Mission régionale d'autorité environnementale
OCCITANIE

Avis
sur la création d'une centrale photovoltaïque au sol -
Commune de Labastide-de-Penne (Tarn-et-Garonne)

N°MRAe : 2025APO57

Avis émis le 24 avril 2025

Figure 4 : synthèse des enjeux écologiques – extrait de l'étude d'impact (p.120)

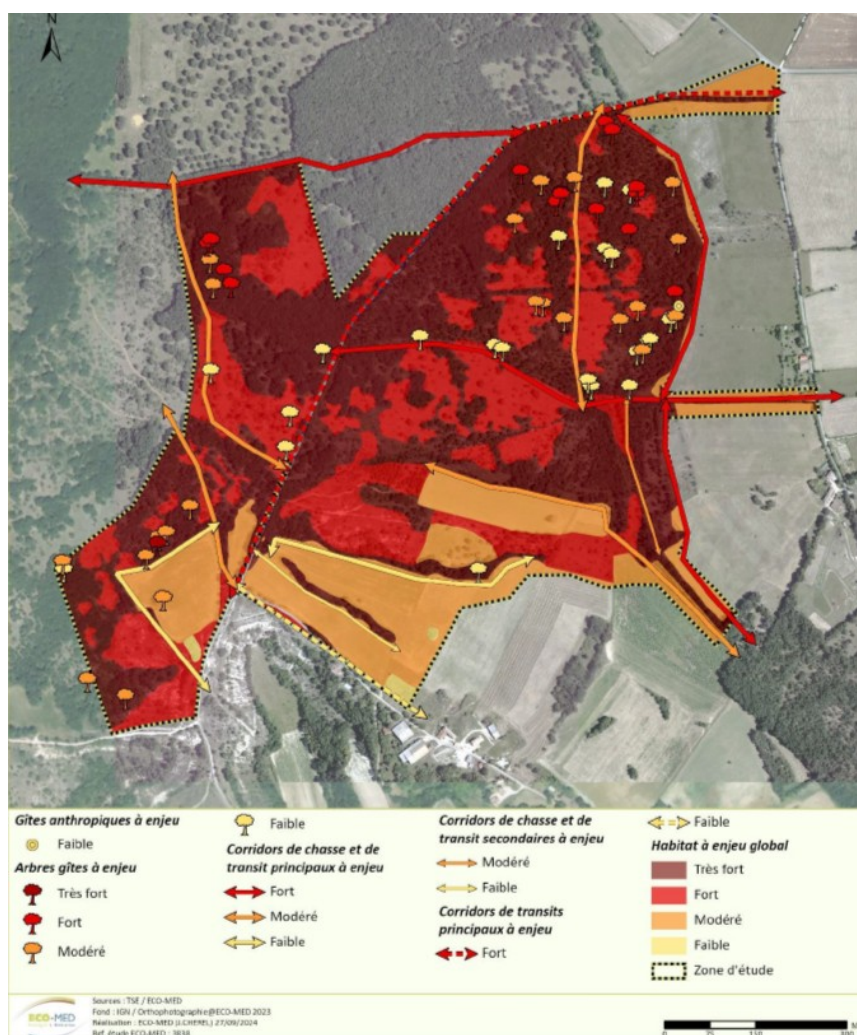
La MRAe partage la synthèse des enjeux de conservation par groupe biologique proposée p. 119 de l'étude d'impact. Environ 80 % de la zone d'étude présente des enjeux écologiques « forts » et « très forts » pour la faune comme le montre la carte page suivante (figure 4 ci-dessous).

La réalisation du projet conduira à détruire de manière permanente 6,9 ha de boisements dont 6,3 ha de Chêne blanc en bon état de conservation et 6 ha de pelouses sèches qui sont évaluées comme présentant des enjeux de conservation « forts » et « très forts ». Le niveau des impacts pour ces deux habitats naturels est évalué par la MRAe comme fort.
